6. 技術的な問題のある事例

相談例20

階段が納まっていないう等設計ミスの可能性が あるケース

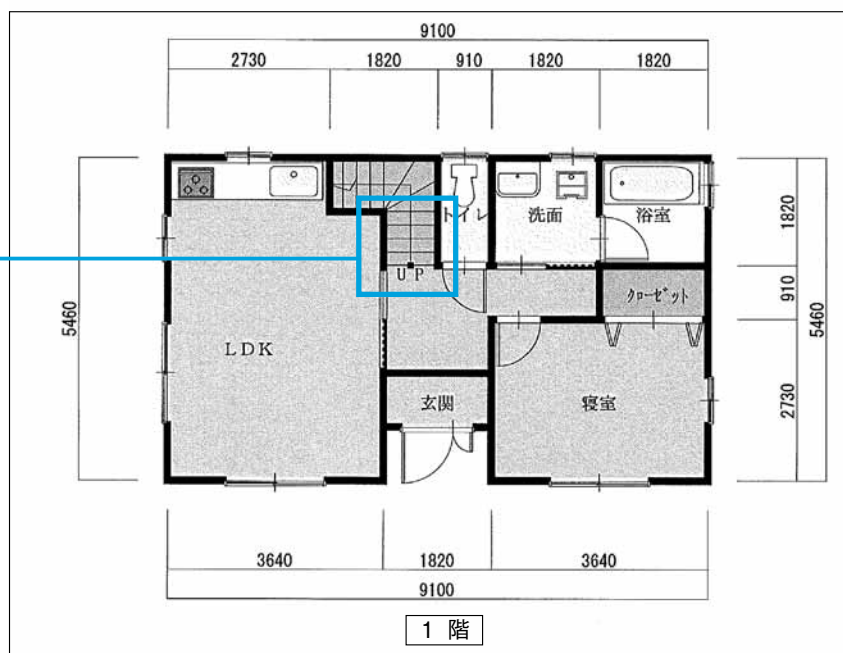
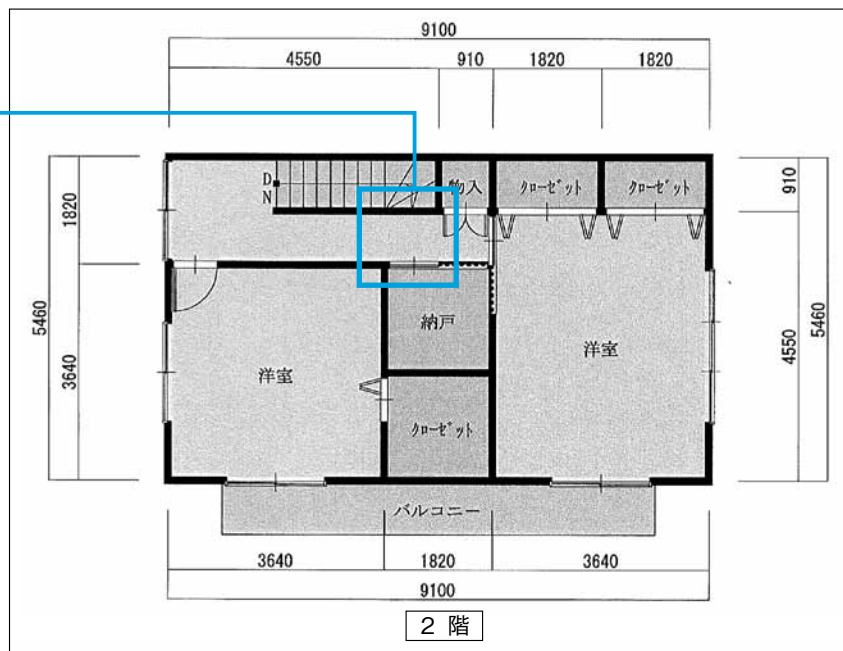
- 数量や単価について一式計上されている項目が多く、工事内容・工事範囲が明確になっていないため、事業者の説明を求め、明細を記述してもらうことを助言した。
- 仕様欄に材料の品番や形状寸法が記載されていない項目について、記載してもらうとともに説明を求めることを助言した。

計画平面図

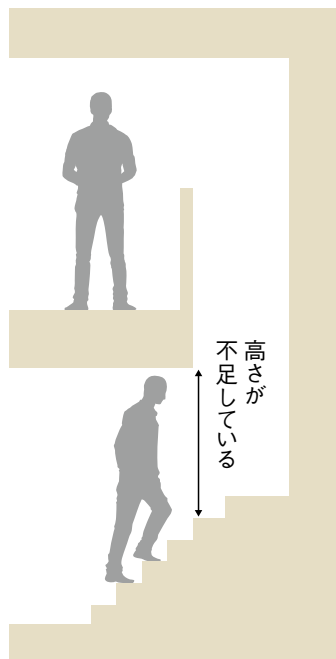
- 計画平面図の階段において、登りはじめの4段目までが2階廊下の直下に位置しており、上り下りに必要な高さが不足している可能性あることを指摘。
- 事業者には階段断面図などの詳細図を作成してもらい説明を受けることを助言した。

- 階段の計画において、設計ミスのある可能性を指摘した。これは、そもそものリフォームの目的を達成できない恐れがあるため、事業者には階段断面図等の詳細図により説明を受けることを助言した。
- 見積書の一式表記や仕様の記載がない部分について、それぞれ事業者を確認するよう助言した。
